# URZĄD MIASTA MŁAWA

**Dotyczy zamówienia publicznego, znak WI.271.68.2019.PB, na realizację zadania pn.: „Poprawa spójności komunikacyjnej Mławy poprzez budowę drogi łączącej ulicę Wysoką z ulicą Anny Dobrskiej i drogami osiedlowymi w Mławie”**

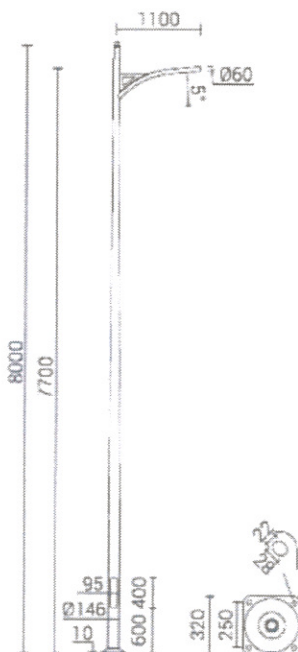
## Pytanie 1.

Przedmiar i SIWZ nie określa typu słupów. Jest podany kolor i wysokość wraz z wysięgnikami. Na ul. Wysokiej (inne opracowanie) zostały postawione słupy w innym kolorze. Czy nawiązując do stylistyki już wykonanego oświetlenia na ulicy Wysokiej nie należy dobrać słupów takich samych i w tym samym kolorze? W związku z powyższym proszę o podanie szczegółowych danych słupów i wysięgników.

## Odpowiedź na pytanie 1:

Zamawiający wymaga, aby słupy były anodowane na kolor grafitowy CI-65 – minimalna grubość anody nie mniej niż 20 m $\mu$ . Grubość ścianki dolnej słupa powinna wynosić nie mniej niż 4,3 mm natomiast ścianki górnej nie mniej niż 4 mm. Podstawa słupa powinna być wykonana z przetłoczonej blachy aluminiowej o grubości min. 12 mm i wymiarach min. 320x320 oraz rozstawie śrub, zapewniających stabilność całej konstrukcji.

Przykładową lampę wskazuje rysunek poniżej:
